Wojewódzki Szpital Zespolony w Kielcach

EZ/ZP/12/2018/EK

**dotyczy :** postępowania na **zakup i sukcesywną dostawę zużywalnych materiałów medycznych dla potrzeb Kliniki Ginekologii Wojewódzkiego Szpitala Zespolonego w Kielcach**  
**znak sprawy:** EZ/ZP/12/2018/EK

**Pytanie 9. Dotyczy pakietu numer 12 balon do tamponady poporodowej**

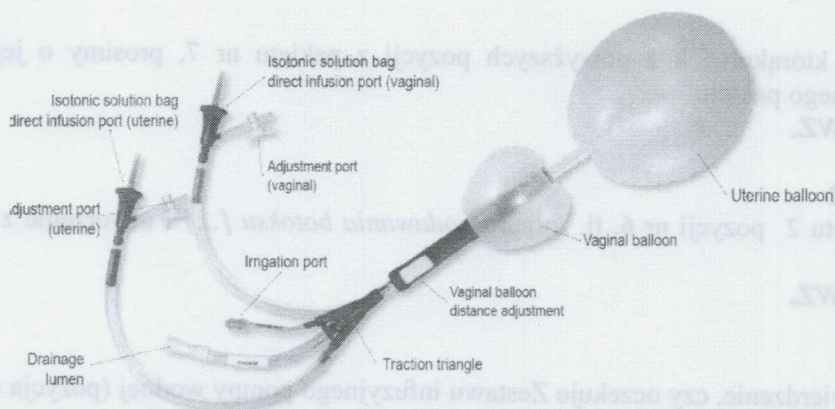
Czy Zamawiający dopuści: Balon poporodowy EBB marki Clinical Innovations o pojemności maksymalnej balona macicznego 750ml oraz dodatkowym mniejszym balonem pochwowym zapewniającym odpowiednie pozycjonowanie w macicy. Balon posiada dodatkowe porty do monitorowania krwawienia, płukania oraz regulacji ciśnienia obu balonów. Urządzenie jest zbudowane z poliuretanu, który jest wystarczająco sztywny aby zapewnić kompresję dla otwartych naczyń krwionośnych. Zastosowanie poliuretanu, redukuje ryzyko alergizacji pacjentów uczulonych na silikon.

Balon pochwowy znosi potrzebę zakładania dodatkowej tamponady w postaci gazy.  
Dzięki dodatkowym portom można obserwować objętość krwawienia oraz postęp tamponady.

**Odpowiedź: Tak dopuszcza się.**
